改善箇所説明図 (W109 の例)

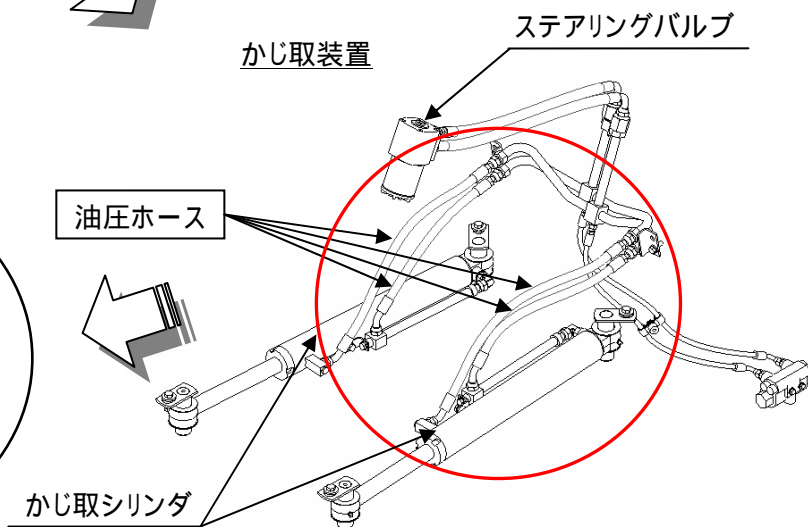
基準不適合箇所

かじ取シリンダの油圧ホースにおいて、表面の保護材の低温時における耐久性が不足しているため、旋回によるホースの擦れの繰り返しの繰り返しにより表面に亀裂が入るものがある。そのため、そのまま使用を続けると、当該油圧ホースから作動油が漏れ、最悪の場合、かじ取操作ができなくなるおそれがある。

改善措置の内容: 全車両、かじ取シリンダの油圧ホースを対策品に変更する。

識別: 対策品の外観形状で識別する。
